ПЛАСТИНЫ ОПОРНЫЕ
ДЛЯ СТАНОЧНЫХ ПРИСПОСОБЛЕНИЙ

ГОСТ

4743—68*

Изменение № 2 ГОСТ 4743—68 Пластины опорные для станочных приспособлений. Конструкция и размеры

1. Конструкция и размеры опорных пластин должны соответствовать указанным на чертеже и в таблице.

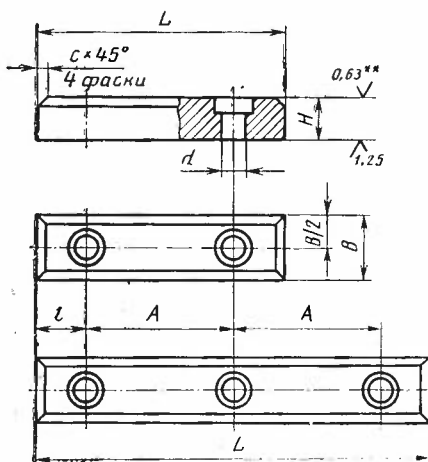
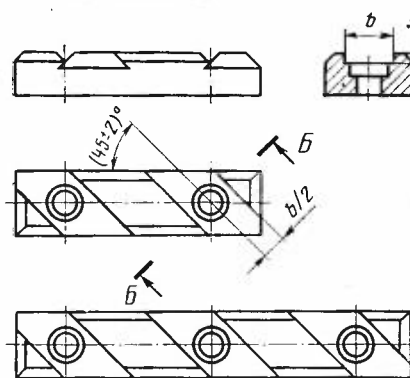
Пункт 1. Чертеж. Заменить параметры шероховатости и обозначение угла: $Rz\ 40$ на $Ra\ 6,3$; $Ra\ 1,25$ на $Ra\ 0,8$; $Ra\ 0,63$ на $Ra\ 0,4$; $(45 \pm 2)^\circ$ на $45^\circ \pm 2^\circ$.

Примечание. Заменить параметр шероховатости: $Rz\ 40$ на $Ra\ 6,3$.
